Acuerdo 1967 Por el cual se aprueba la incorporación del cambio en los límites de generación y absorción de potencia reactiva de la unidad Guatapé 1

Acuerdo Número: 1967	Fecha de expedición: 8 Mayo, 2025	Fecha de entrada en vigencia: 14 Mayo, 2025
--------------------------------	---	---

FIGURA1: CURVA ANTERIOR UNIDAD 1 CENTRAL GUATAPÉ SEGÚN ACUERDO CNO 806

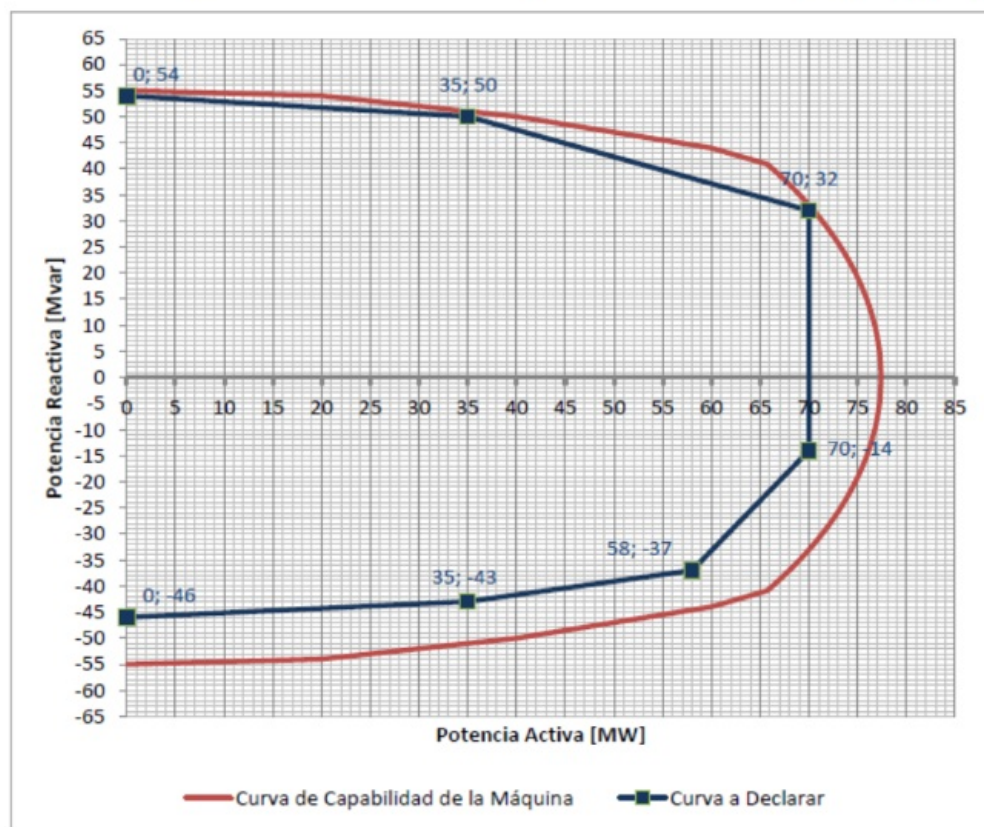
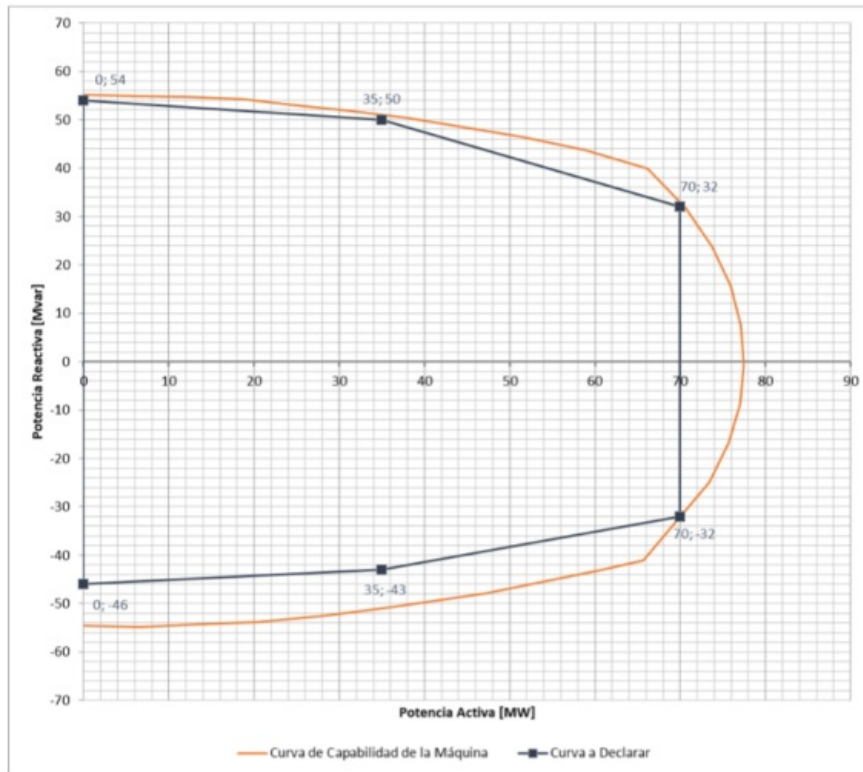
Aprobar la declaración de una nueva curva operativa de carga de la unidad Guatapé 1, en la que se define la capacidad para entrega y absorción de potencia reactiva de las plantas en función de la potencia activa generada, como se presenta a continuación:

Unidad	Parámetro a modificar	P (MW)	Q Anterior (MVar)	Q Nuevo (MVar)
Guatapé 1	Capacidad de absorción de reactivos	0	-46	-46
		35	-43	-43
		70	-14	-32
	Capacidad de generación de reactivos	0	54	54
		35	50	50
		70	32	32

VALORES NUEVOS
